Concorso di progetto per gruppo mandatario interdisciplinare a  
una fase in procedura libera

**Nuova sede del centro professionale tecnico del  
settore tessile (CPT) - CHIASSO**

**RISPOSTE ALLE DOMANDE DI CHIARIMENTO**

20 dicembre 2019

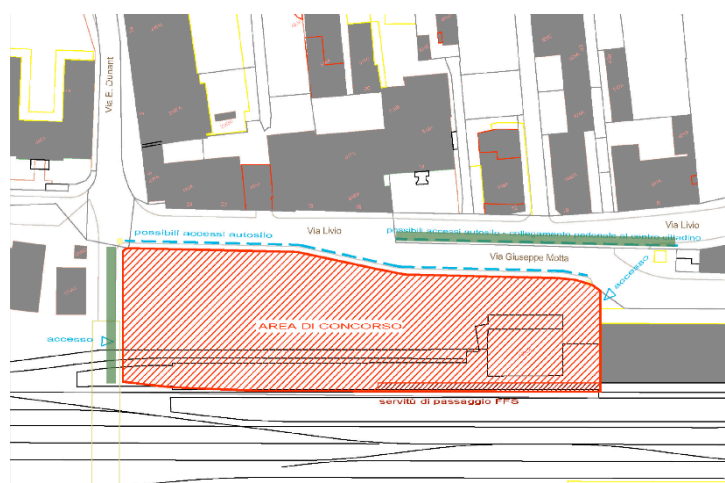
### 5.1) Accessi carrabili.

Sarebbe possibile prevedere un accesso carrabile da:

a. sottopassaggio in via E. Dunant a quota +233.00 msm

b. via Livio a quota +234.00 msm come indicato in verde nello schema allegato?

R.) a. L'accesso dal sottopasso in via Dunant non è possibile.

b. L'accesso da via Livio e da via Giuseppe Motta, come indicato nel bando, è possibile. La definizione delle quote dell'accesso è di competenza del progettista.
